**Betreff:****Neuplanung der Schwartzkopffstraße im Bereich der Straße  
Fichtengrund****Organisationseinheit:**Dezernat III  
66 Fachbereich Tiefbau und Verkehr**Datum:**

**Beschluss:**

„Der Planung und dem Bau der Anbindung der Schwartzkopffstraße an den Fichtengrund entsprechend der Anlage dieser Ergänzungsvorlage wird zugestimmt.“

Geänderte Planung

Lageplan

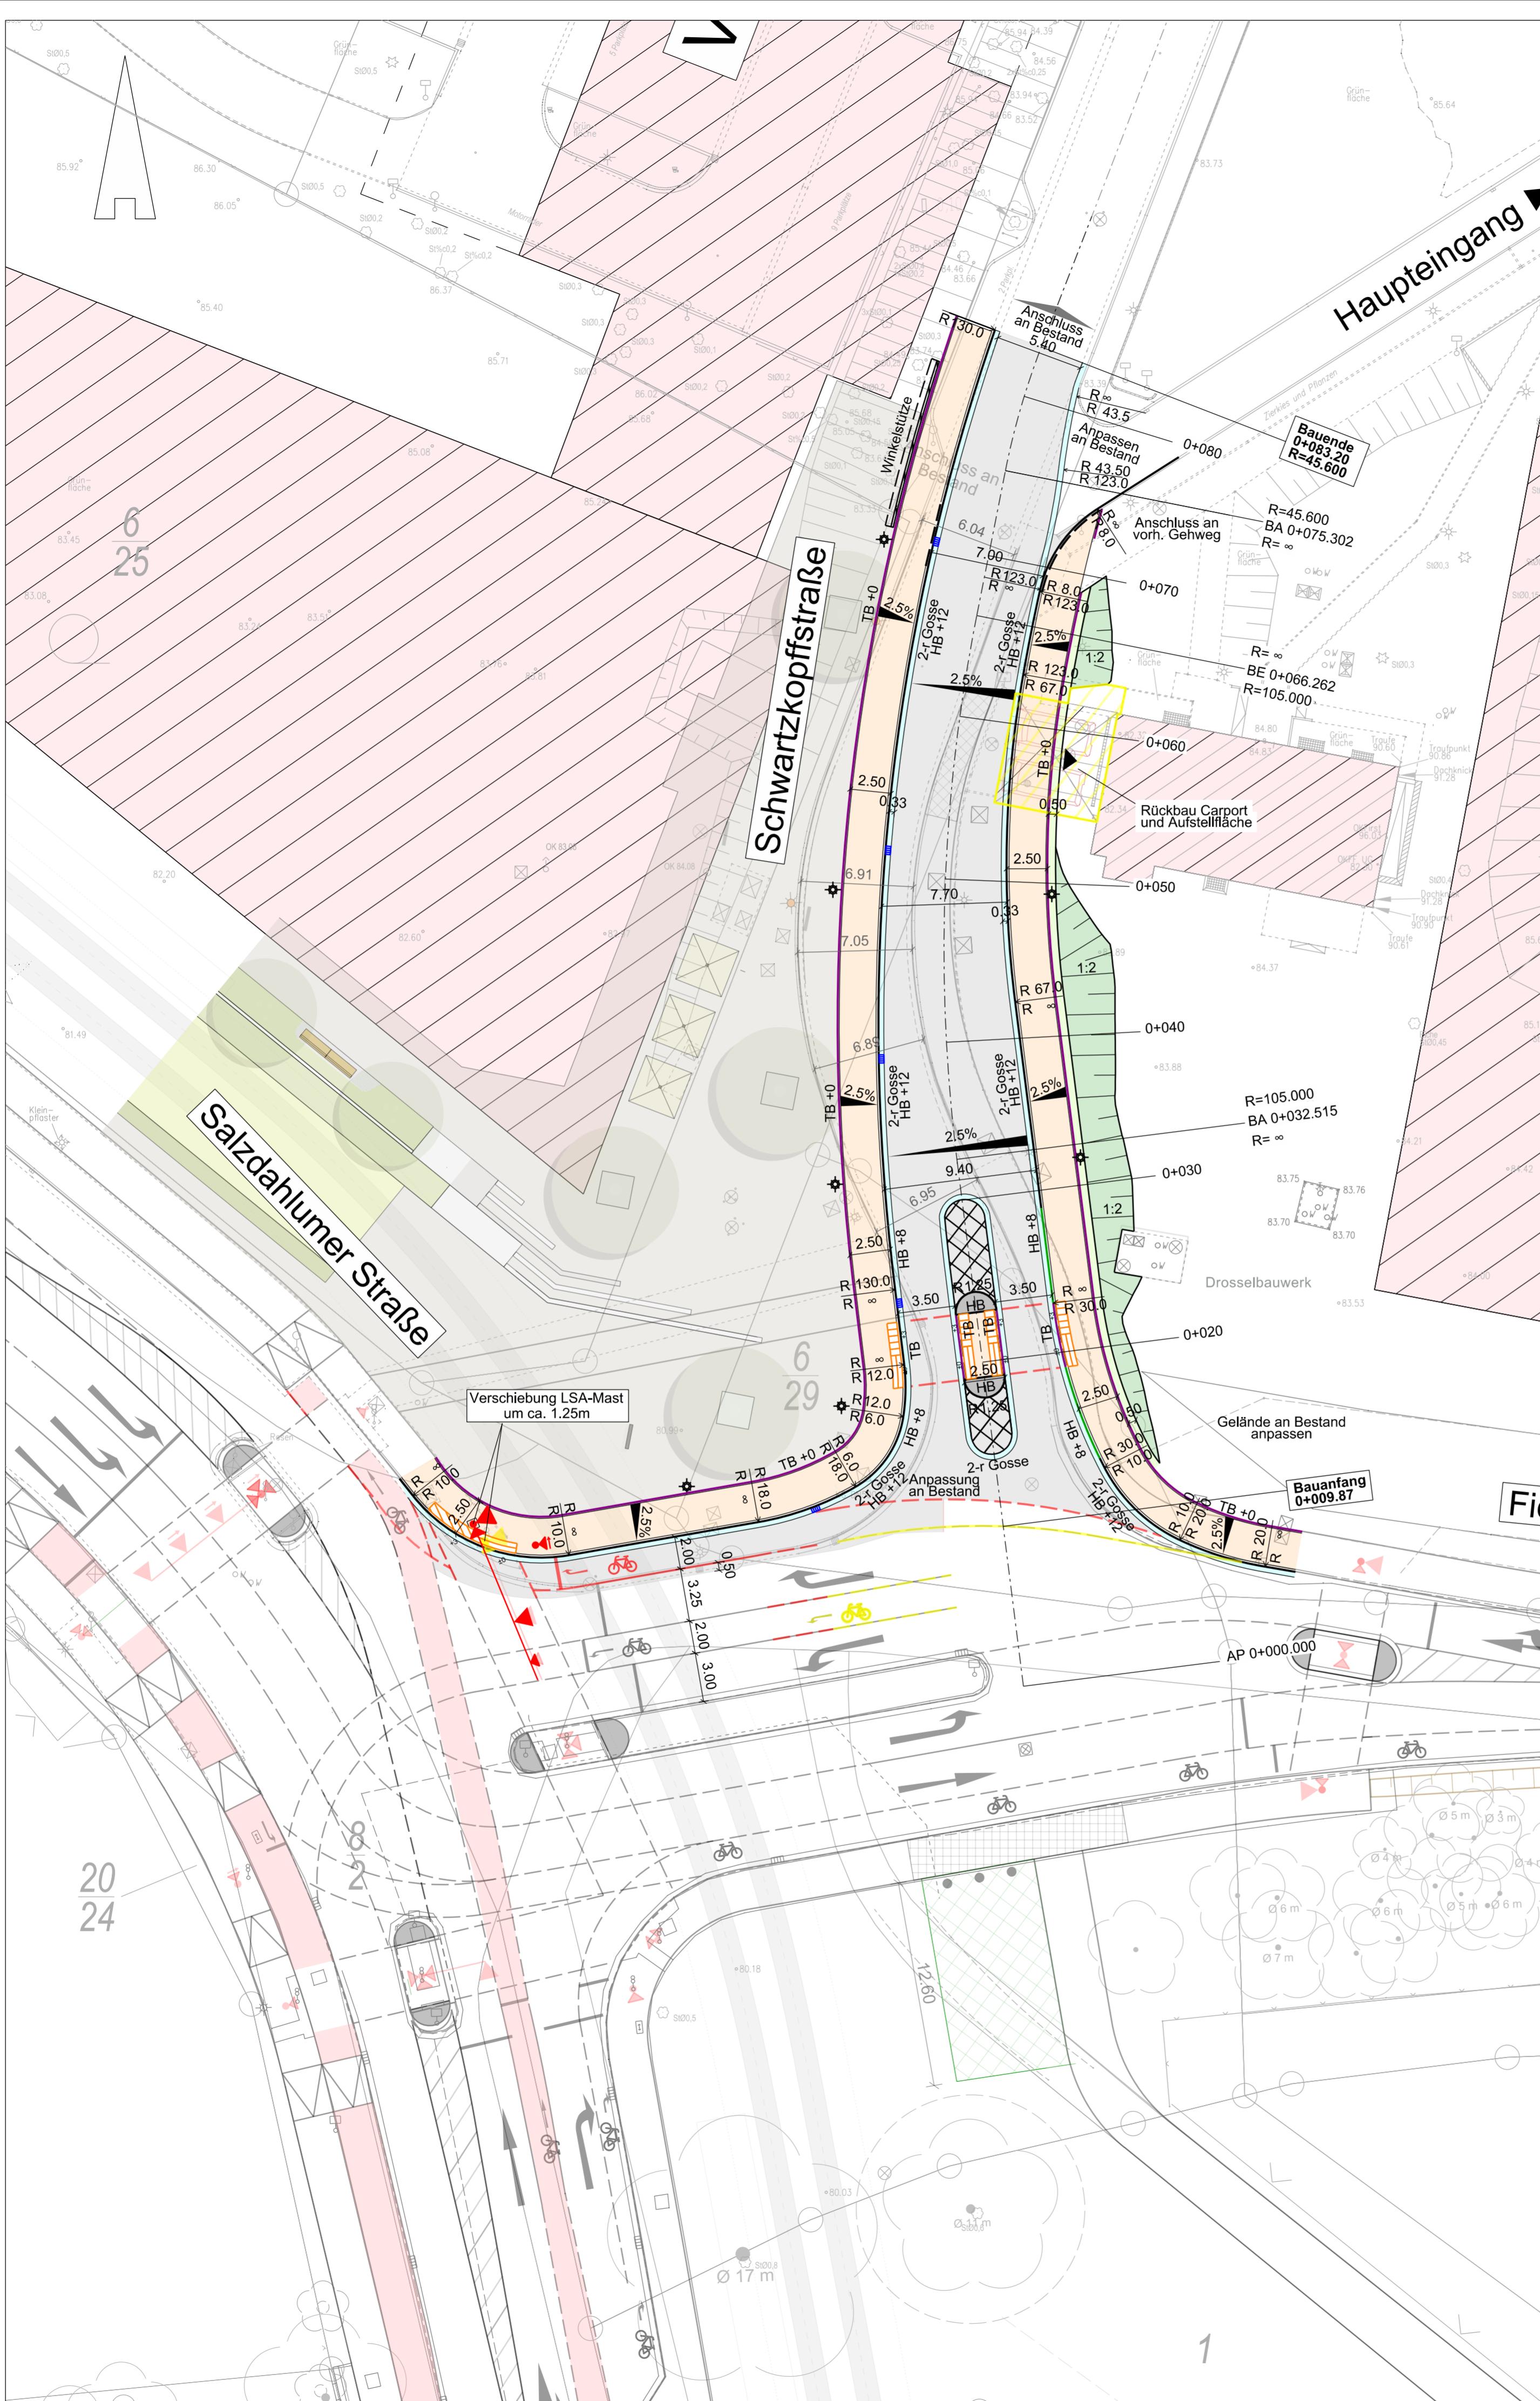
Auf Basis dieser Erkenntnisse hat die Verwaltung einen Vorschlag aus dem Stadtbezirksrat aufgegriffen. Dieser ist in der Anlage dargestellt. Der Radverkehr in der genannten Relation wird auf einem zusätzlichen Radfahrstreifen bis direkt an die Lichtsignalanlage herangeführt. Dort wird die/der Radfahrerende signalisiert in Richtung Innenstadt fahren können.

Die durch die Lösung entstehenden Mehrkosten (Versetzen eines großen Signalmasten, Neubau von zusätzlichen Straßenflächen, Abriss und Neubau bereits gebauter Bord- und Gossenanlagen sowie Gehwegflächen, Anpassung der LSA-Steuerung an die neue Geometrie) belaufen sich auf ca. 60.000 €.

Die Verwaltung schlägt eine Realisierung der Planung entsprechend der Anlage vor.
